Veileder for hvilke tiltak som er søknadspliktige iht. fos § 14

Dette notatet inneholder systemansvarliges veiledning for tiltak som konsesjonær skal informere og søke systemansvarlig om. Selve kravene er spesifisert i NVF. Notatet er et vedlegg til retningslinjene for forskrift om systemansvaret i kraftsystemet (fos) § 14.

Figur 1: Søknadspliktige produksjonsanlegg og kompenseringsanlegg tilknyttet transmisjons- og regionalnettstasjoner og nettstasjoner under <24 kV.

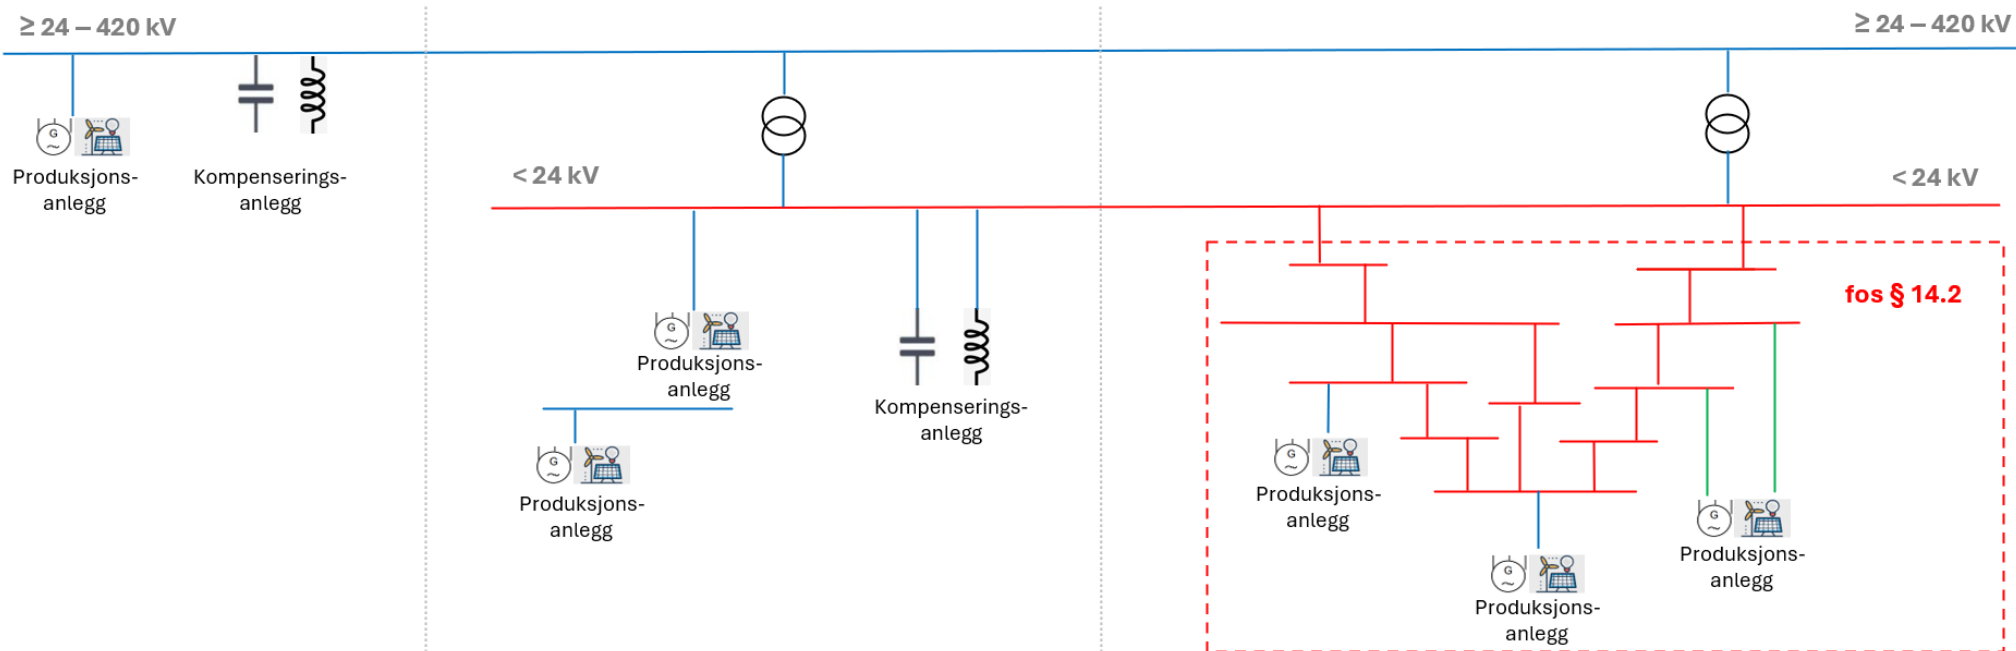
Figur 1 viser grensesnitt for søknadspliktige produksjons- og kompenseringsanlegg iht. første og annet ledd i fos § 14.

- Alle produksjonsanlegg og kompenseringsanlegg tilknyttet regional- og transmisjonsnettstasjoner er søknadspliktig.

- Alle produksjonsanlegg med produksjonsradialer direkte tilknyttet regional- og transmisjonsnettstasjoner via en transformator er søknadspliktig.
- Kompenseringsanlegg uavhengig av spenningsnivå som er direkte tilknyttet til regional- og transmisjonsnettstasjon via en transformator er søknadspliktig.

- Alle produksjonsanlegg ≥ 5 MW eller 10 MW avhengig av energikilde er søknadspliktig.
- Områdekonsesjonær skal informere systemansvarlig om produksjonsanlegg tilknyttet nett < 24 kV dersom disse kan ha vesentlig betydning for driften og utnyttelsen av regional- eller transmisjonsnett. Dette utløser søknadsplikt for tiltakshaver og systemansvarlig vurderer behov for vedtak.
